Landschappelijke inpassing Leons, 28 juni 2017

Advies gemeente
Voorgesteld wordt om het beeld van twee afzonderlijke agrarische clusters te versterken. Zie kleine afbeelding.

Landschappelijke inpassing Leons

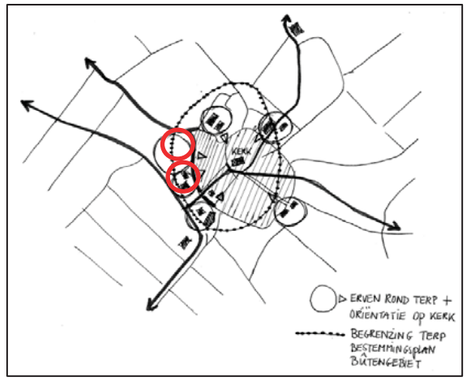
Deze clusters ogen als twee kleinschalige erven in plaats van één groot erf, waardoor er geen sprake is van een aaneengesloten en bebouwd aanzicht vanaf de doorgaande weg. Het nieuwe cluster versterkt de oorspronkelijke karakteristiek door de ligging in een cirkel om de terp/kerk.

De bestaande cluster wordt uitgebreid met één bijgebouw. De nieuwe cluster bestaat uit twee gebouwen en heeft de uitstraling van een boerderij (hoofdgebouw) met een bijgebouw. Het aantal m2 bruto vloeroppervlak is ongeveer gelijk aan die van de gebouwen in de schets van het Kwaliteitsteam.

Voorstel gemonteerd in het aanzicht vanaf de doorgaande weg:

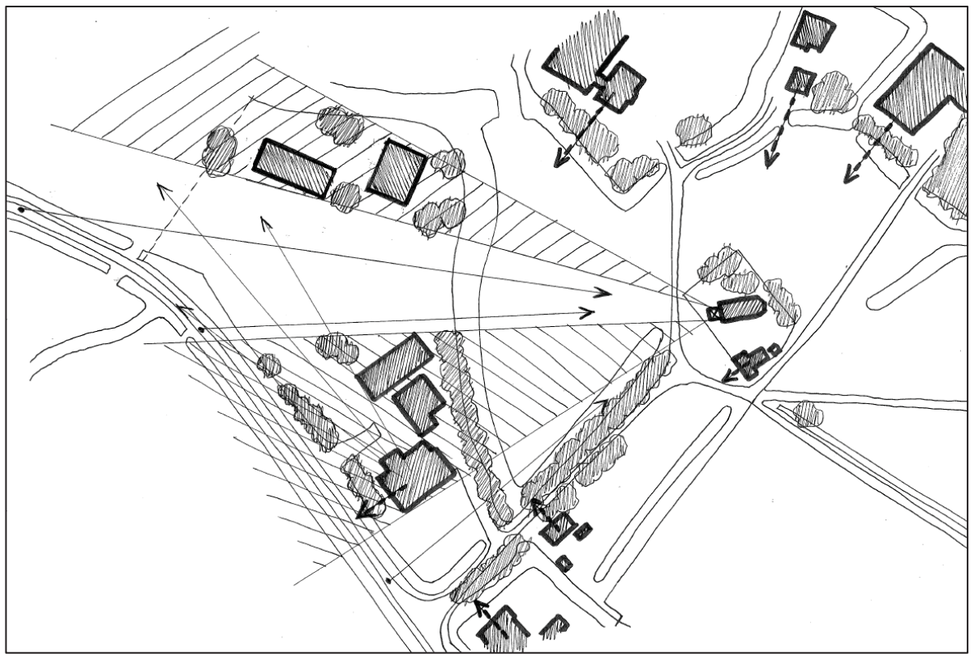
De afstand tussen de clusters is geoptimaliseerd, zodat de kerk in zijn geheel zichtbaar is vanaf de doorgaande weg. Zelfs wanneer er elementen worden toegevoegd ten behoeve van de privacy, dan zal er ruim zicht blijven op de kerk.
Geadviseerd wordt in dit open gebied tussen de clusters het parkeren aan te leggen. Zo mogelijk verdiept en/of omzoomd met een talud van gras, zodat de auto's aan het zicht onttrokken worden en het doorzicht open blijft.
Door in de bebouwingsclusters bomen op te nemen (en niet in het open gebied) wordt het beeld van groene erven versterkt.

Zoals gezegd betreft het hier een beeldbepalende locatie in Leons.
De ontwikkeling kan alleen plaatsvinden wanneer de nieuwbouw goed wordt ingepast door te voldoen aan een aantal randvoorwaarden:

- Bij het bouwplan dient een inrichtingsvoorstel te worden ingediend;
- Het parkeren, de buitenruimte bij de recreatieve verblijven en het groen maken deel uit van het inrichtingsvoorstel;
- In het te wijzigen bestemmingsplan wordt geborgd dat de ruimte tussen de twee nieuwe bebouwingsclusters open blijft;
- De nieuwbouw bestaat uit één laag en een kap. De zijde die niet zichtbaar is vanaf de doorgaande weg kan een hoge goot krijgen (bij voorkeur niet over de hele lengte van het bouwblok);
- De materialen en het kleurgebruik hebben een eenvoudige en agrarische uitstraling. Dit kan ook in een 'eigentijds jasje'.
